Nota van ambtshalve wijzigingen

Vaststelling Bestemmingsplan ‘Emmen, Delftlanden 3.0’

- Dubbelbestemming Waarde – Landschappelijk westzijde woonmilieu Centrum

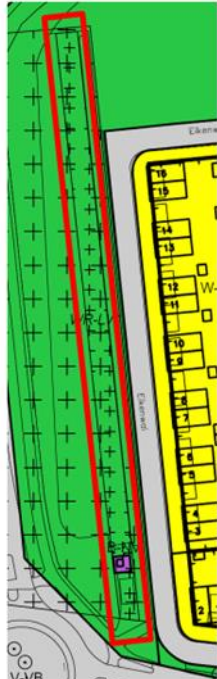
Een bestaande bomenrij aan de westzijde van woonmilieu Centrum had in het ontwerp bestemmingsplan slechts deels de dubbelbestemming Waarde – Landschappelijk. Dit was niet correct. De dubbelbestemming geldt voor de gehele bomenrij. Om deze reden is op de verbeelding de dubbelbestemming Waarde – Landschappelijk doorgetrokken en geldt deze nu voor de gehele bomenrij.

Geen bomenrij aangegeven

aangepast: bomenrij als WR-LW aangegeven, conform vergelijkbare waardevolle bomenrijen

Langs de Oude Delft

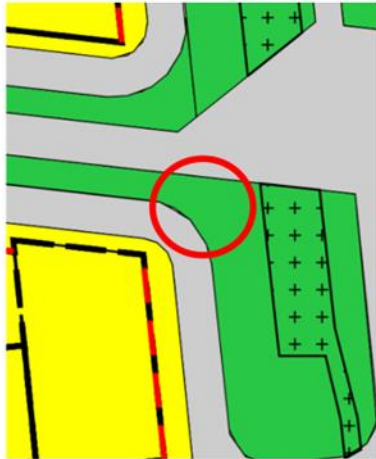
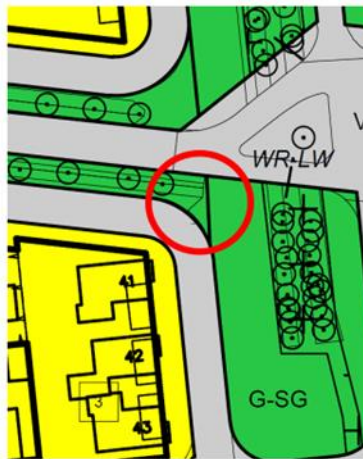
Geconstateerd is dat op de verbeelding in de ontwerp fase enkele bestemmingsgrenzen in de groenbestemming ontbraken. Door de onderbreking ontstaat er in de bestemming Groen een onjuiste situatie. Een strook dat de bestemming Groen moet hebben, heeft hierdoor de bestemming Groen – Structuurgroen gekregen en visa versa. Dit is hersteld.

Grens tussen G en G-SG ontbreekt

aangepast: grens tussen G en G-SG aangegeven, conform noordzijde weg Oude Delft

Landelijk cluster - Spitaalzoom

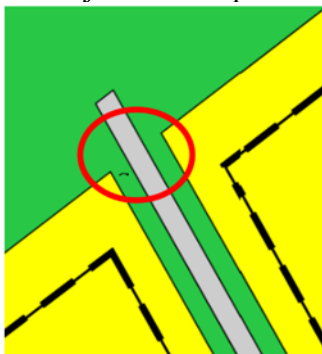
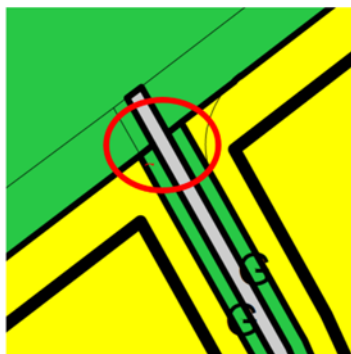
Grens tussen G en G-SG ontbreekt

aangepast: grens tussen G en G-SG aangegeven

- Noordelijke nieuwe 'Terp'

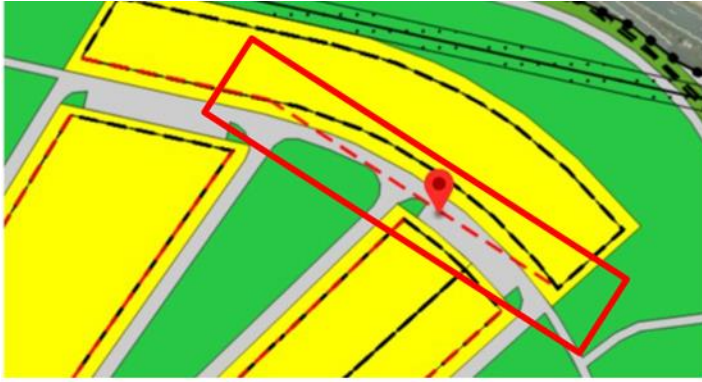
De noordelijke nieuwe terp is te krap van opzet waardoor er mogelijk praktische ongewenstheden zouden kunnen ontstaan. Om dit te voorkomen, is de terp aangepast:

- * binnenterrein is iets verruimd i.v.m. draaicirkels en bereikbaarheid
- * enkele inritten bij hoekkavels zijn optimaler gesitueerd en/of verbreed

Hierdoor zijn wijzigingen in ligging kavelgrenzen, bestemmingsgrenzen en bouwvlakgrenzen bewerkstelligd. De inhoudelijke regels, zoals bouwhoogte, goothoogte en aantal woningen, zijn ongewijzigd gebleven.

De terp is deels aangepast:

binnengebied (V-VB) is vergroot door zuidelijke rand Wonen ca 5 m naar zuiden te verschuiven.

Hierdoor zijn de kavels (bredere inrit) aan westzijde en zuidoostzijde beter ontsloten en gebied beter bereikbaar voor hulpdiensten, vuilophaal etc.
